SERVIÇO PÚBLICO FEDERAL  
CONSELHO REGIONAL DE ENGENHARIA E AGRONOMIA  
DO RIO GRANDE DO NORTE  
**AÇÃO PREVENTIVA E INTEGRADA - API**

**RELATÓRIO**

REFERENTE:	Ação Preventiva e Integrada em Estádios de Futebol
INTERESSADO:	Crea-RN e Órgãos Parceiros
LOCAL:	Estádio Manoel Dantas Barretto, localizado no município de Ceará-Mirim
ÓRGÃOS:	Crea-RN (Coordenador), Corpo de Bombeiros, IBAPE/RN e Polícia Militar (BOPE)

**Foto 12 – Parede apresentando recalque**

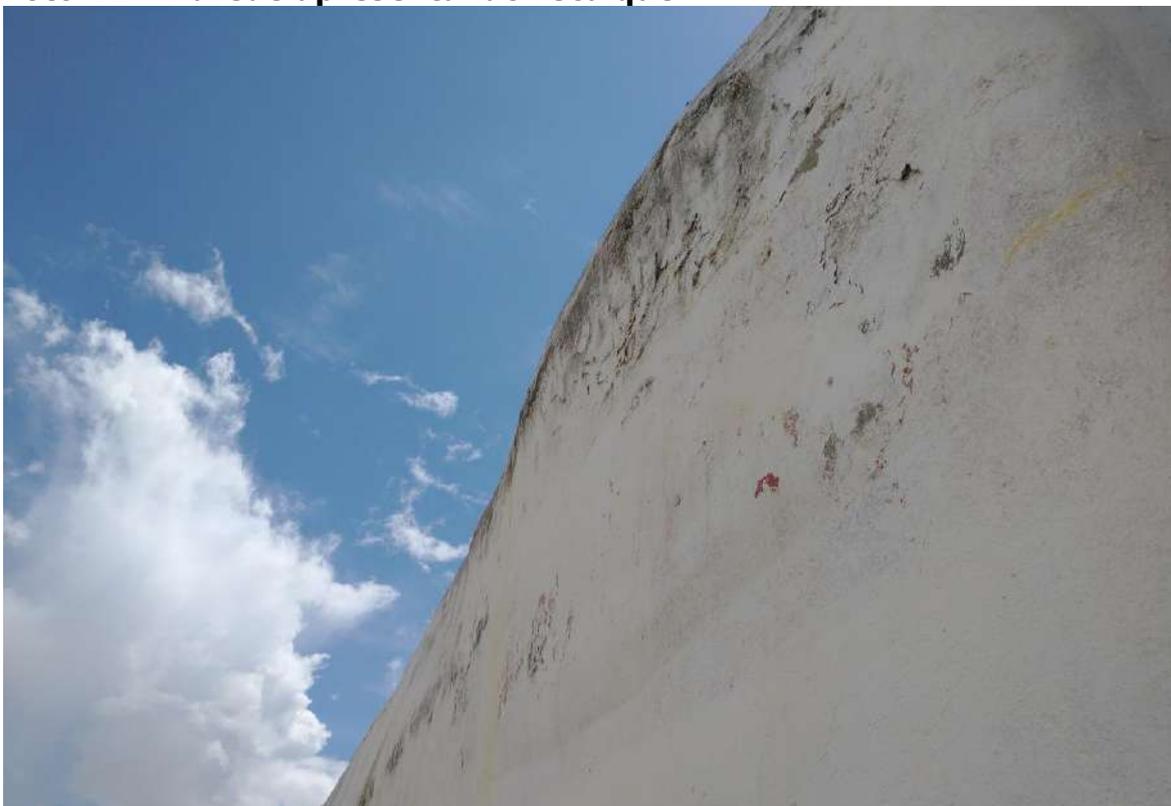
- 1) Constatamos que no lance de arquibancada que compreende os setores 10 a 14 uma deformação na parede externa (recalque diferencial). Recalque é a deformação ocorrida

no solo quando este é submetido a cargas. Tal deformação ocasiona uma movimentação na fundação que, dependendo da intensidade, pode resultar em danos consideráveis à estrutura. Devido à variabilidade do solo, a movimentação na fundação gera recalques desiguais e, por consequência, tensões internas não desejáveis na estrutura ocasionando desde pequenas fissurações à problemas patológicos graves. Também pode ser provocado pela má compactação do solo ocasionando infiltração nas juntas.
